変更内容や検討事項を確認ください。

制作		サイン	物件名	茶割：改装計画	設計NO	図面NO
	発行	2023. 7. 4	担当	製図	2F_電気設備プロット図	整理NO	M-006
			製図	縮尺	A3・S=1/50		
			MATSUMOTO

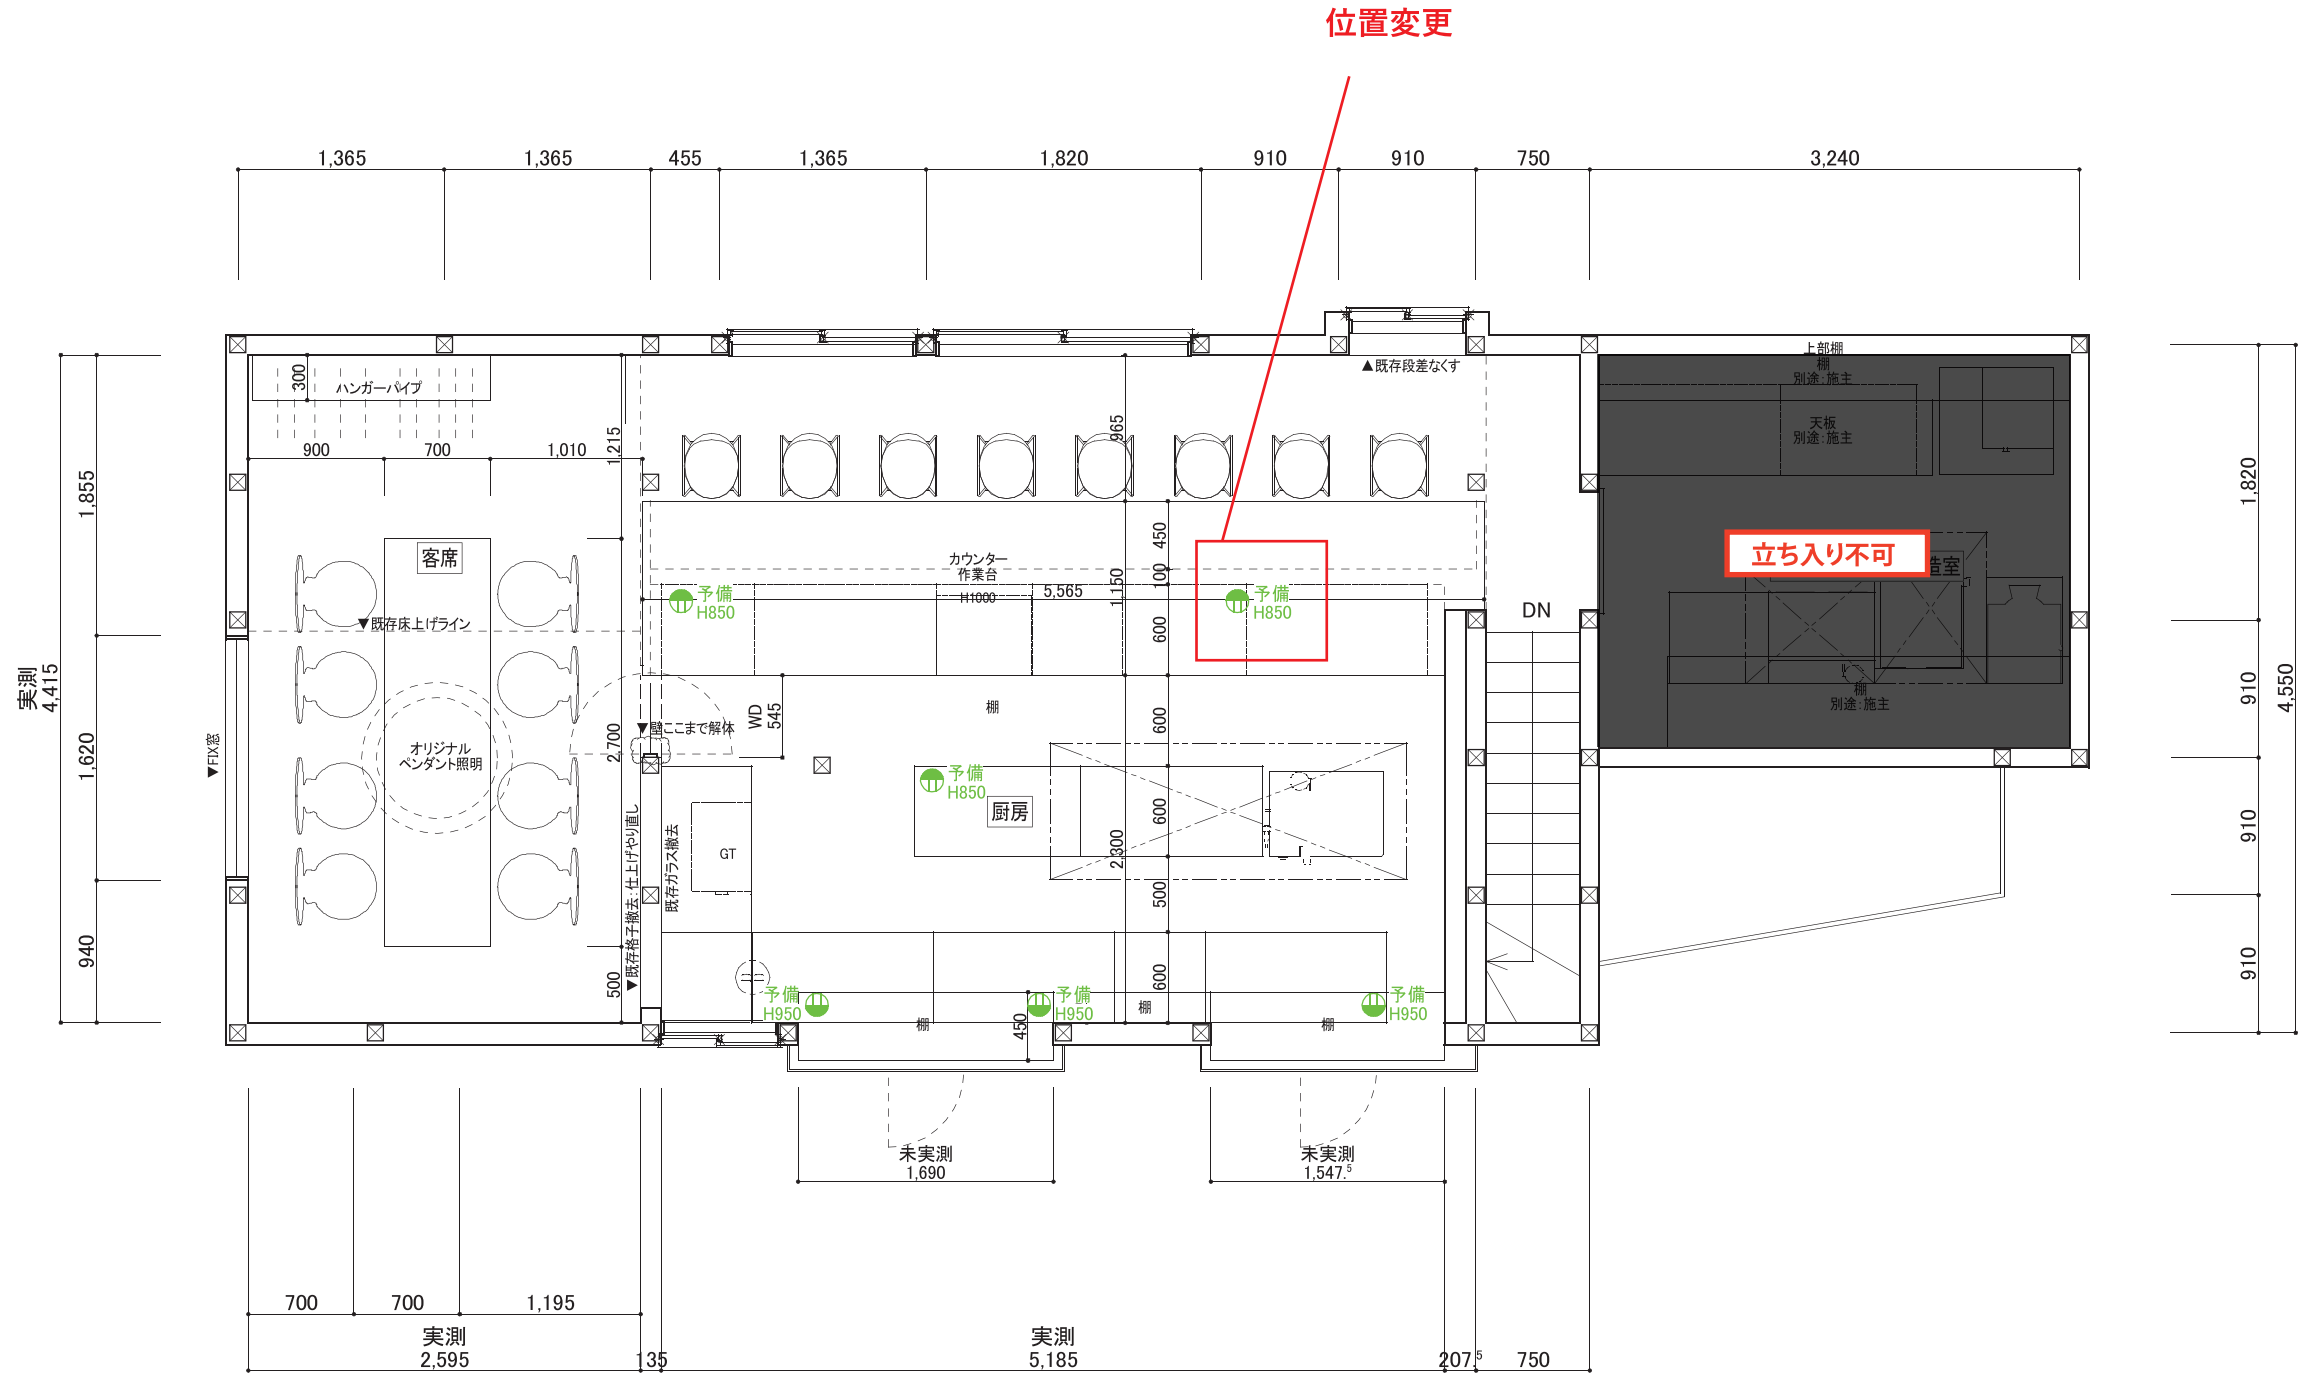
- 【変更事項】**
- 1F
 - ベンチ高さ430→330
 - 倉庫内のPB貼り中止で表し(既存コンセントは残置)
 - カウンター背面什器にコンセント追加(+2)
 - カウンターにコンセント追加(+2)
 - 家具103の専用ゴミ箱検討
 - 床:フロアタイルからモルタルに変更
 - 2F
 - 家具201カウンター足掛け中止(椅子にて対応)
 - 家具203(厨房腰壁)中止
 - スイッチ位置:プレーカー下壁面
 - AのDL中止
 - DのDLを4灯に変更(予算が合えば小口径DL8灯)
 - カウンター下コンセントの位置変更
 - 床:タイルカーペット(品番未定)
 - カウンター:テーブル_トップをリノリウム
 - 共通
 - エアコン

- 【検討事項】**
- 1F
 - カラン水栓ボウル施主にて検討中
 - 通路照明のスイッチを新規スイッチ位置に変更できるか現場で検討
 - 2F
 - カウンター仕上げ(リノリウムの柄など)

既存RC床:仕上げ確認(そのままにするかフロアタイル貼るか)
